Krycí list ZBV			
Název Stavby dle SoD: II/259 Sudoměř směr Kluky Název stavebního objektu/provozního souboru (SO/PS): sil. II/259 km 14,962 - 15,947	Číslo SO/PS / / pořadí Změny SO/PS: — / 1	Číslo ZBV: 1	
Objednatel: Krajská správa a údržba silnic Středočeského kraje, příspěvková organizace Zborovská 81/11, 150 00 Praha 5, Smíchov IČ: 00066001			
Zhotovitel: STRABAG SIS a.s. Kačírkova 982/4, 158 00 Praha 5 IČ: 45359041			
Rekapitulace ZBV č. 1 dle Skupin 1, 2, 3, 4, 5			
ZBV č./ Skupina	Cena navrhovaných Změn záporných	Cena navrhovaných Změn kladných	Cena navrhovaných Změn záporných a Změn kladných celkem

Název Stavby dle SoD: II/259 Sudoměř směr Kluky Název stavebního objektu/provozního souboru (SO/PS): sil. II/259 km 14,962 - 15,947	Číslo SO/PS / / pořadí Změny SO/PS: — / 1	Číslo ZBV / Skupina změny: 1.3																								
Strany smlouvy o dílo SMLD-0818/00066001/2024 na realizaci uvedené Stavby uzavřené dne 14.08.2024 (dále jen Smlouva): Objednatel: Krajská správa a údržba silnic Středočeského kraje, příspěvková organizace se sídlem Zborovská 81/11, 150 00 Praha 5, Smíchov Zhotovitel: STRABAG SIS a.s. se sídlem Kačírkova 982/4, 158 00 Praha 5																										
<u>

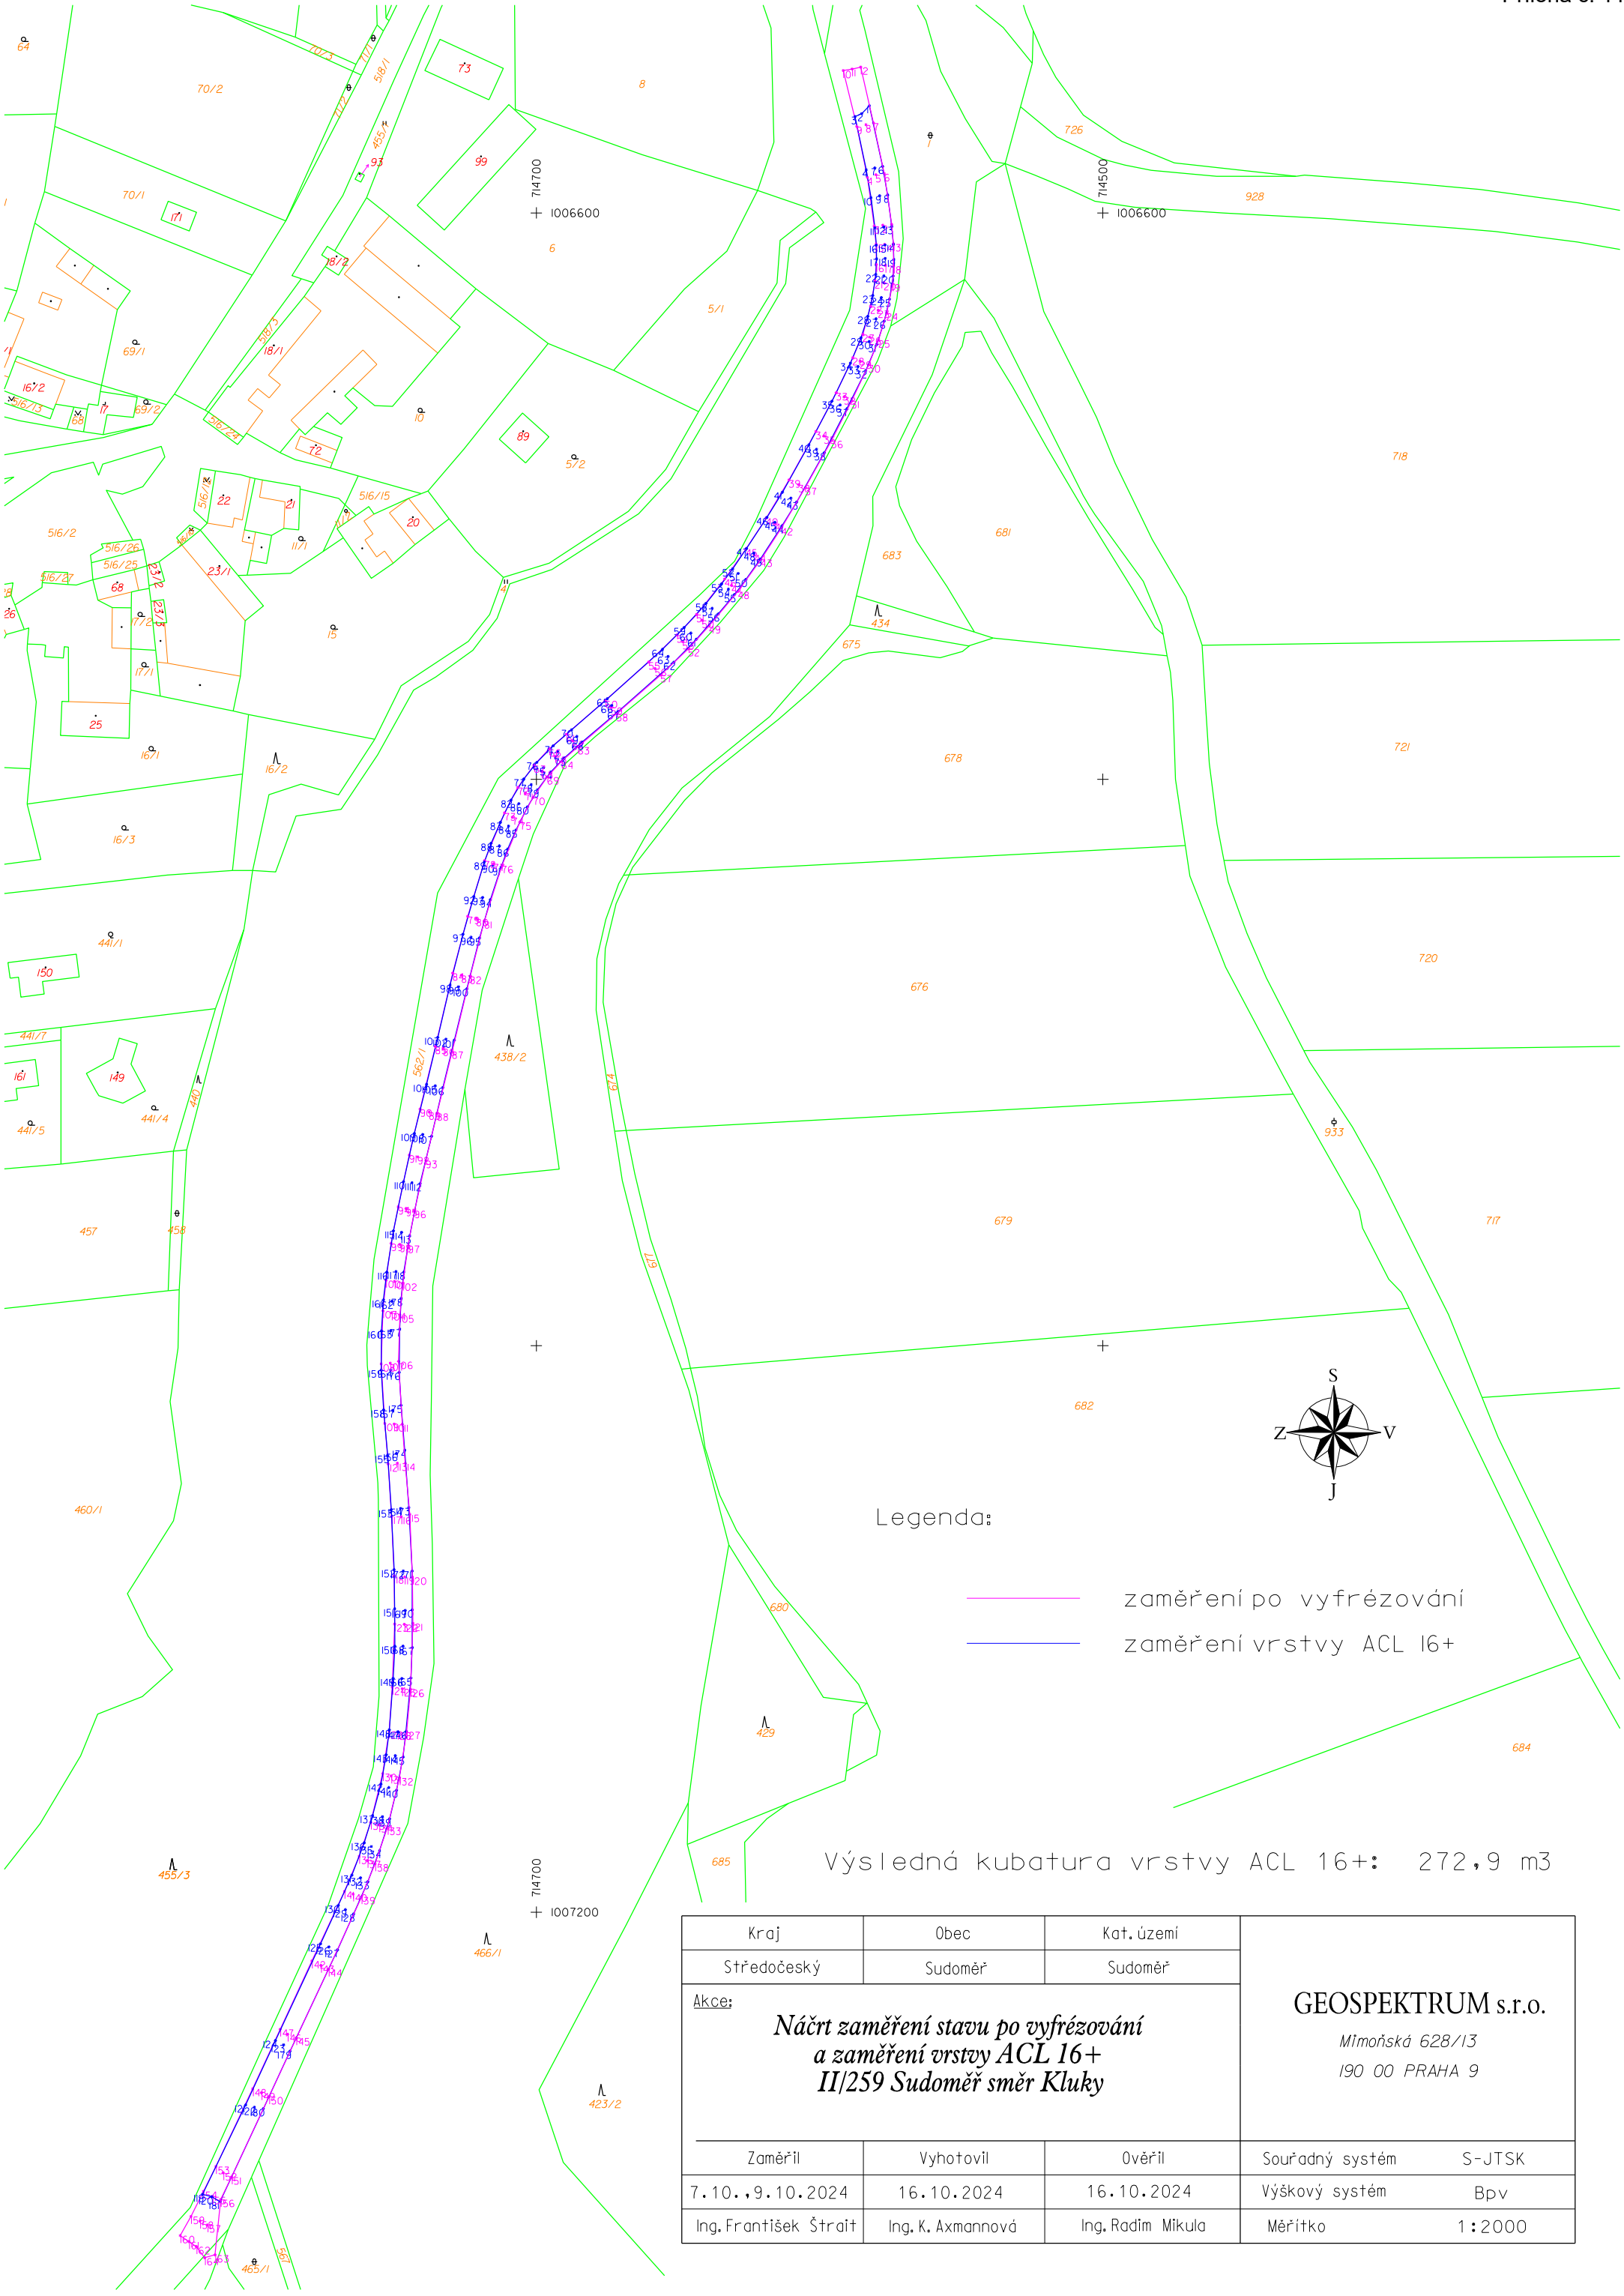
Z důvodu kladného souhlasu správního úřadu s povolením úplné uzavírky opravovaného úseku bylo možné využít provádění asfaltových vrstev na celou šířku vozovky, tedy neprovádět dílo po polovinách. Tímto odpadlo ošetření podélné pracovní spáry asfaltovou zálivkou. Zůstala pouze místa v příčném napojení (odpočet 1.016 bm v příslušných položkách).

Dále došlo k drobné úpravě položek vyplývajících z provedeného geodetického zaměření dle skutečného stavu odpovídající místním podmínkám, tedy po odstranění krajnic a očištění povrchu.

Výsledná kubatura vrstvy ACL 16+: 272,9 m3
